## Modulo per la presentazione delle osservazioni per i piani/programmi/progetti sottoposti a procedimenti di valutazione ambientale di competenza statale

### ID: (n.114) Documenti procedura di Provvedimento Unico in materia Ambientale (PNIEC-PNRR)

Da un'analisi delle varie normative vigenti emerge che le zone dove sono previste le ubicazioni dei 14 aerogeneratori del progetto eolico denominato "Eolico Arlena" sono aree non idonee al loro insediamento come viene illustrato nelle OSSERVAZIONI che seguono:

## Distanze Aerogeneratori da alcuni Beni Culturali

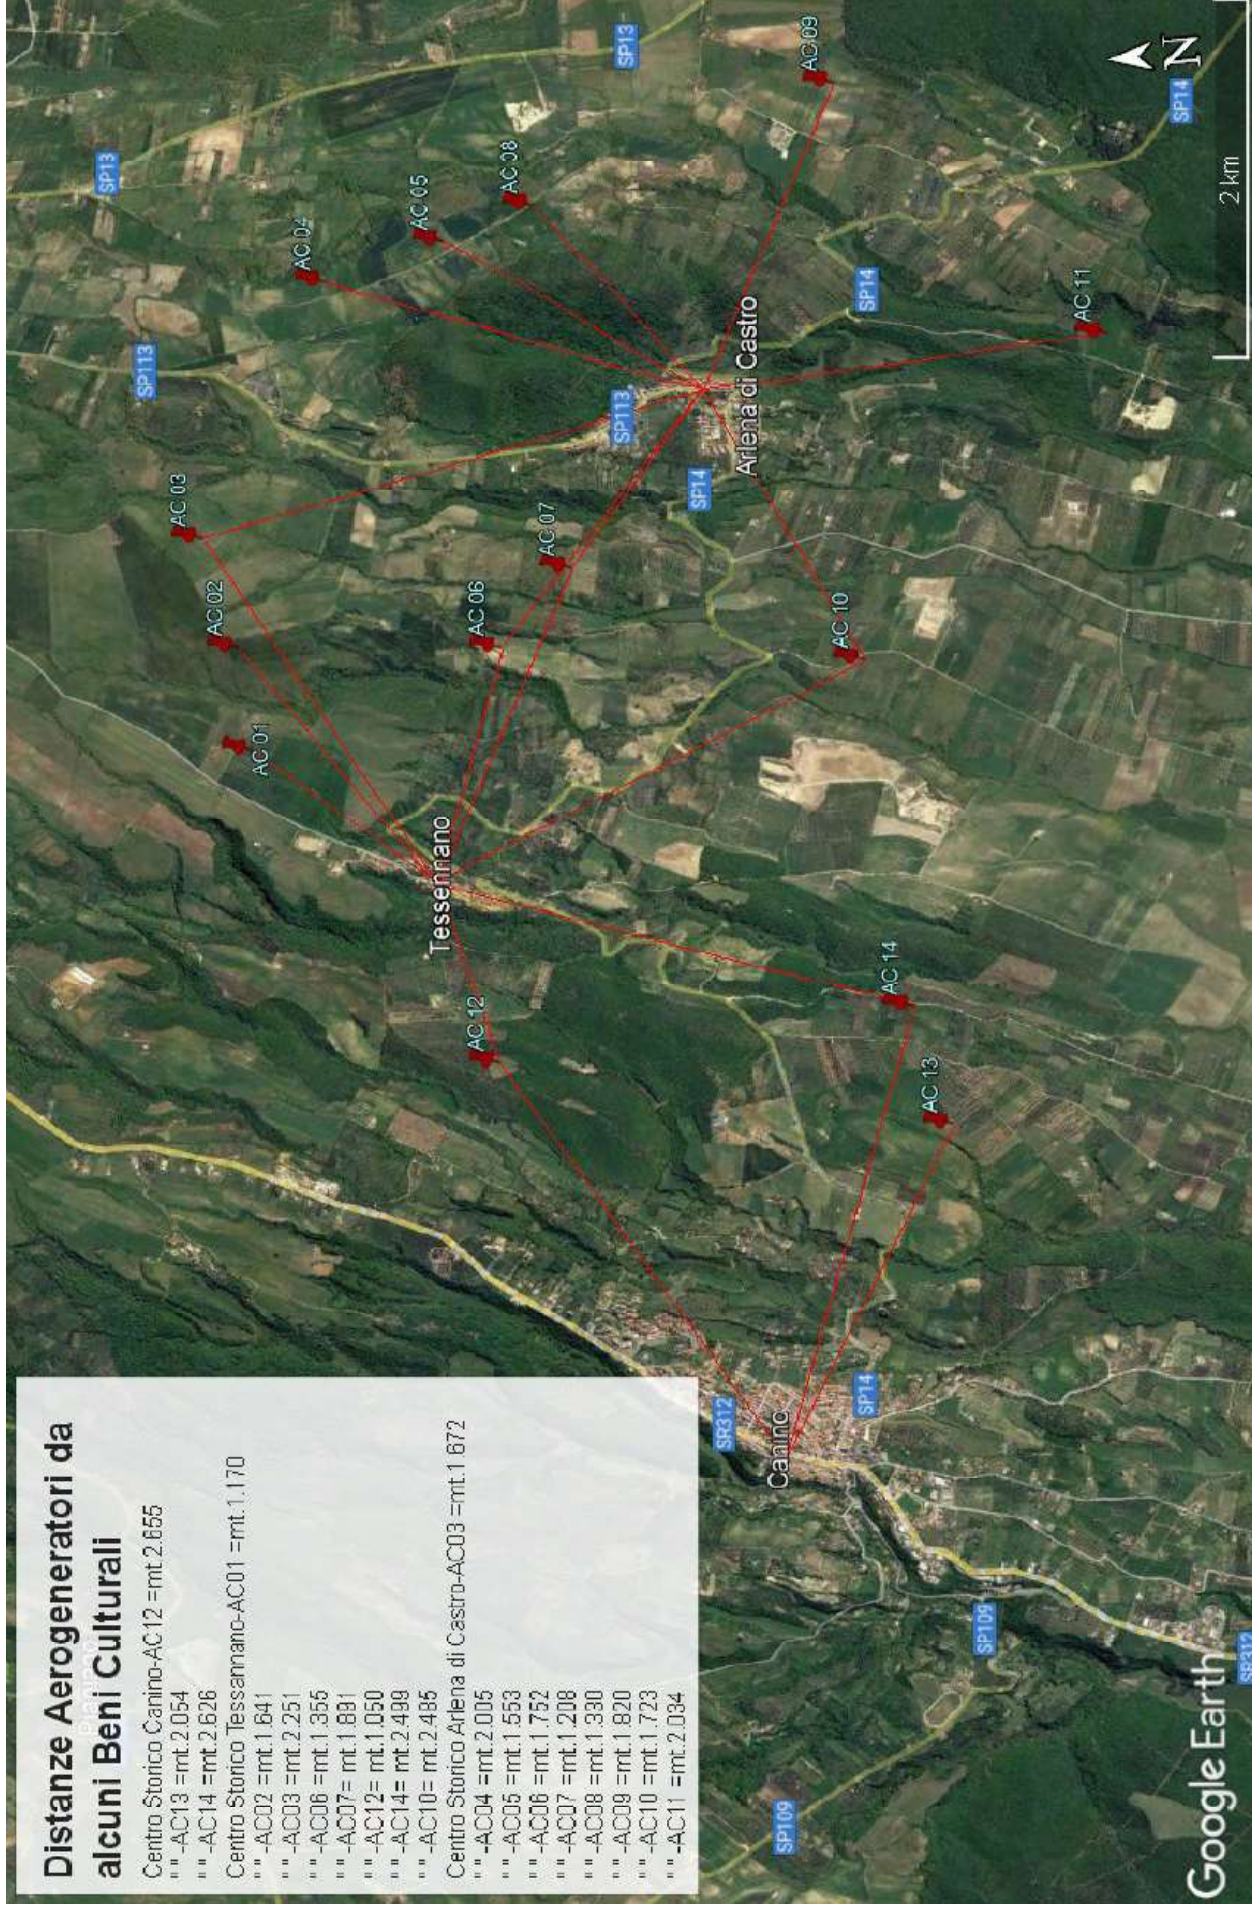
In estrema sintesi e soprattutto alla luce delle normative citate e innovate giorni fa ( conversione del D.L n. 13 del 2023 nella Legge...../2023) si può ribadire che tutte le 14 pale ricadano in AREE NON IDONEE in quanto sarebbero installate nelle fasce di rispetto di 3 km dai Beni Culturali tutelati ex D.Lgs n. 42/2004 come previsto dall'art.20 com. 8 lettera c quater del D.Lgs n. 199/2021 e s.m.i.

Centro Storico Carinco-AC12 = mt. 2.655
""-AC13 = mt. 2.054
""-AC14 = mt. 2.626
Centro Storico Tessennano-AC01 = mt. 1.170
""-AC02 = mt. 1.641
""-AC03 = mt. 2.251
""-AC06 = mt. 1.355
""-AC07 = mt. 1.891
""-AC12 = mt. 1.050
""-AC14 = mt. 2.499
""-AC10 = mt. 2.485
Centro Storico Arlena di Castro-AC03 = mt. 1.672
""-AC04 = mt. 2.006
""-AC05 = mt. 1.553
""-AC06 = mt. 1.752
""-AC07 = mt. 1.208
""-AC08 = mt. 1.330
""-AC08 = mt. 1.820
""-AC10 = mt. 1.723
""-AC11 = mt. 2.084

AREE ARCHEOLOGICHE individuate nel PTPR e tutelate ex art.20 co.8 del D.Lgs n. 199/2021

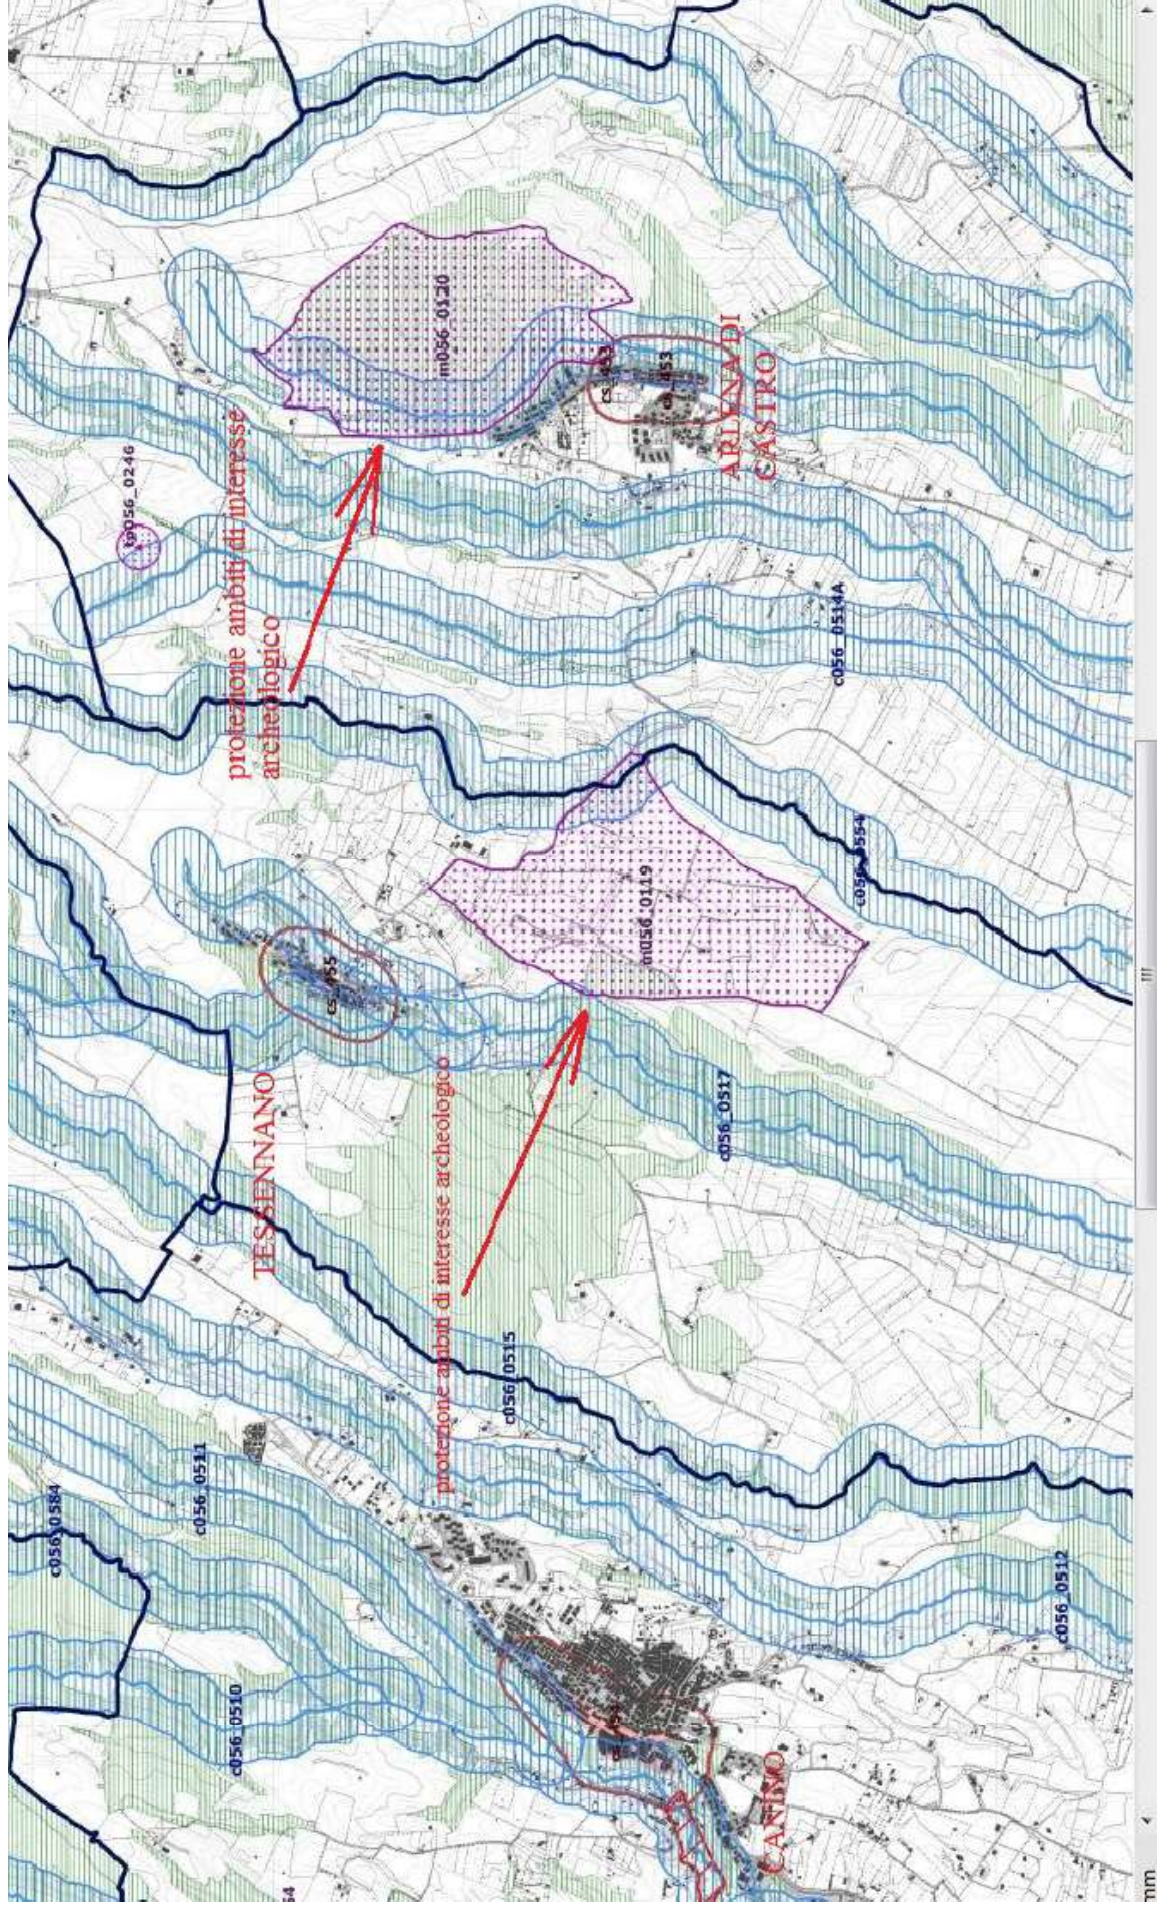
- l) Le zone di interesse archeologico nei Comuni di Tuscania, Canino, Tessennano e Arlena di Castro tutelate ex D. Lgs 42/2004;
  - m) aree di connessione e continuità ecologico-funzionale tra i vari sistemi naturali e seminaturali: tra le aree della Rete ecologica Natura 2000 presenti nelle aree contermini dei 10 km: ZSC Fiume Marta ( Alto corso), Riserva Naturale Tuscania, ZPS Monte Romano.

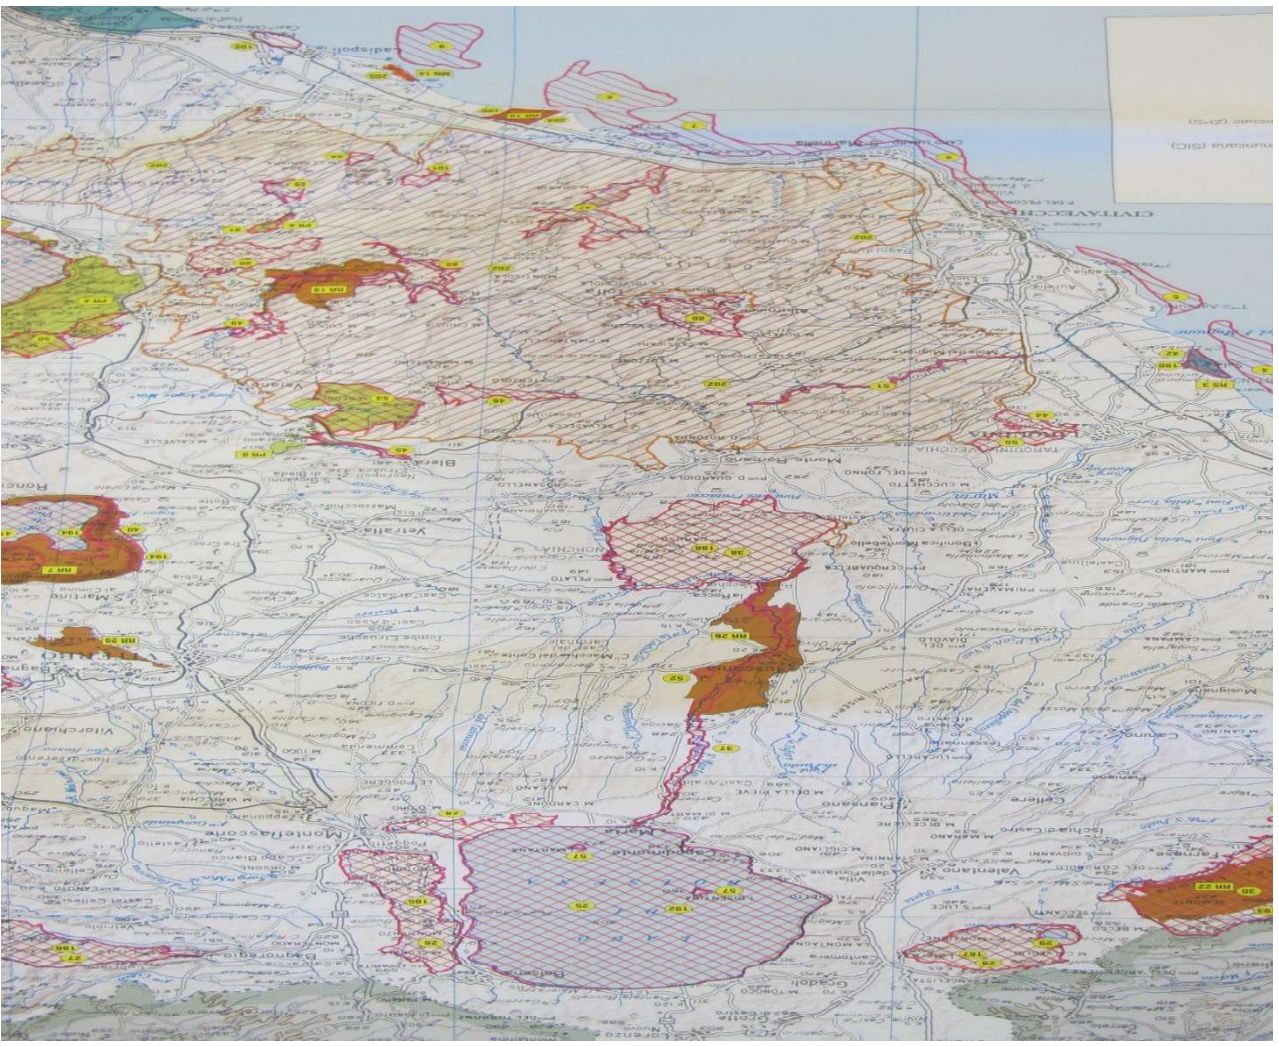
Per i motivi sopra esposti e in particolare perché lo Studio di Impatto Ambientale ( SIA) non può e non deve sostituire la Valutazione di Incidenza, si richiede che l’intero progetto denominato “Eolico Arlena” venga sottoposto alla VINCA preventiva, al fine di valutare gli impatti sulla rete dei Siti Natura 2000 presenti nelle vicinanze, nell’area intermedia e in quella vasta rispetto al sito dell’impianto stesso.

## Distanze Aerogeneratori da alcuni Beni Culturali

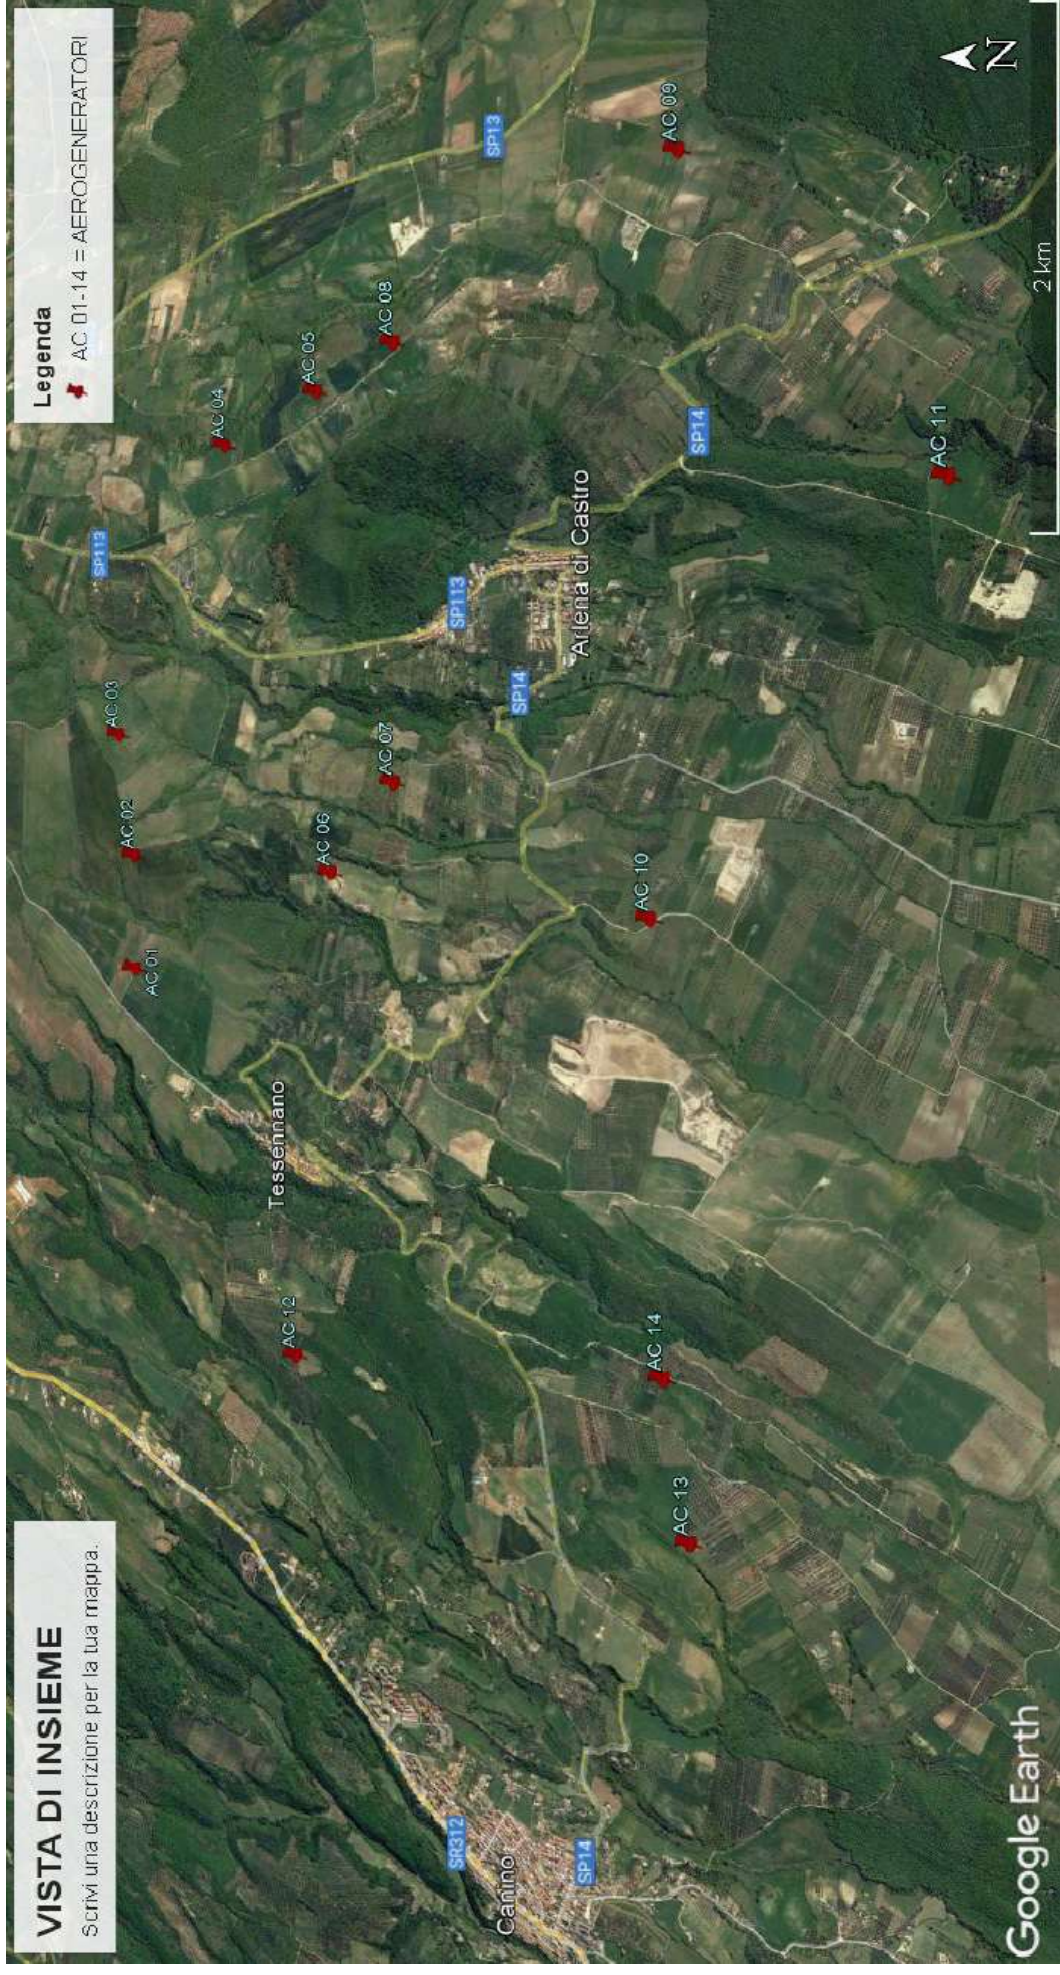
Centro Storico Carinco-AC12 = mt. 2.655
""-AC13 = mt. 2.054
""-AC14 = mt. 2.626
Centro Storico Tessennano-AC01 = mt. 1.170
""-AC02 = mt. 1.641
""-AC03 = mt. 2.251
""-AC06 = mt. 1.355
""-AC07 = mt. 1.891
""-AC12 = mt. 1.050
""-AC14 = mt. 2.499
""-AC10 = mt. 2.485
Centro Storico Arlena di Castro-AC03 = mt. 1.672
""-AC04 = mt. 2.006
""-AC05 = mt. 1.553
""-AC06 = mt. 1.752
""-AC07 = mt. 1.208
""-AC08 = mt. 1.330
""-AC08 = mt. 1.820
""-AC10 = mt. 1.723
""-AC11 = mt. 2.084

AREE ARCHEOLOGICHE individuate nel PTPR e tutelate ex art.20 co.8 del D.Lgs n. 199/2021

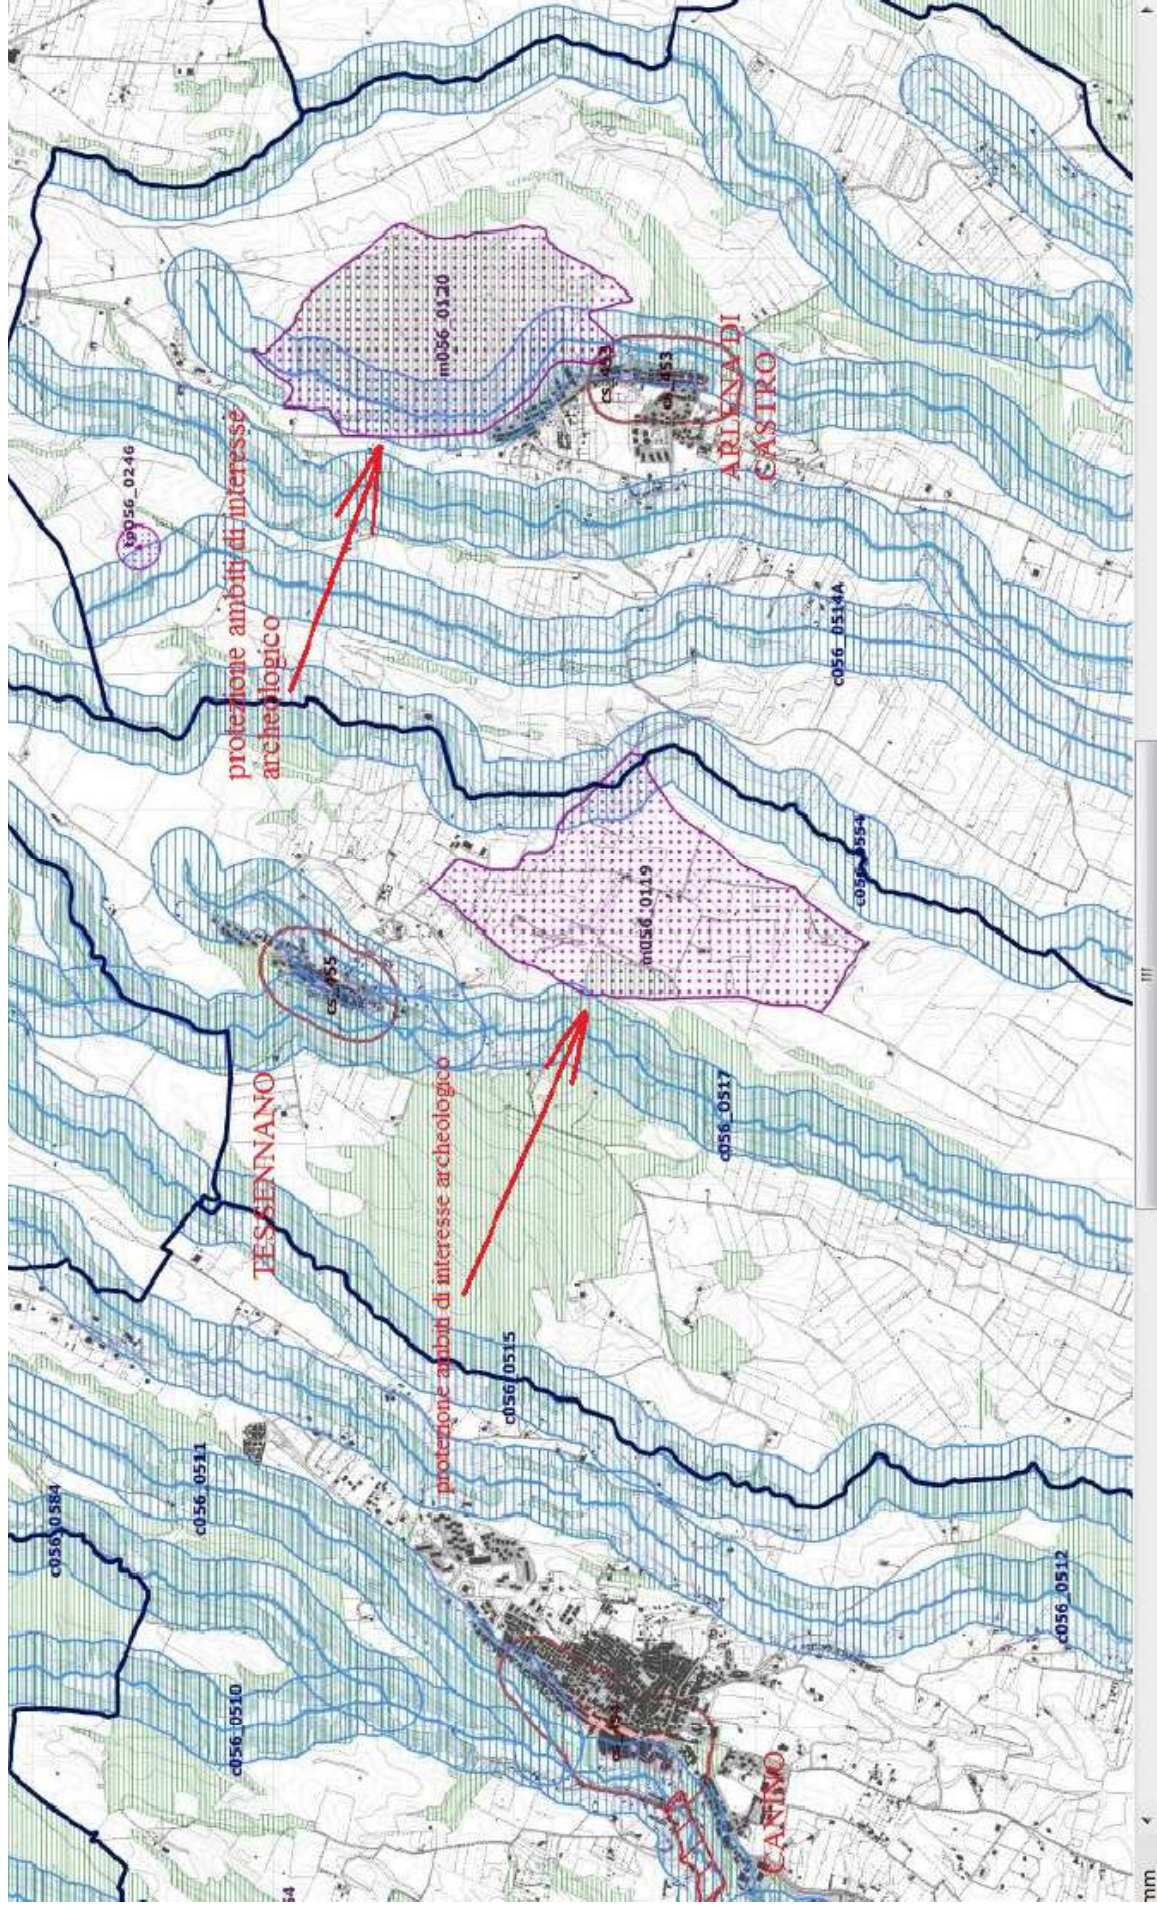
SITI NATURA 2000 nell' AREA INTERMEDIA e VASTA: ZSC IT6010007 "Lago di Bolsena", ZPS IT6010055 "Lago di Bolsena, Isole Bisentina e Martana", ZSC IT6010020 Fiume Marta ( Alto corso), ZPS IT6010021 Monte Romano, ZSC IT6010036 Sughereta di Tuscania, ZPS IT6030005 Comprensorio Tolfetano-Cerite-Manziate nei quali verrebbero insediati i 14 Aerogeneratori.
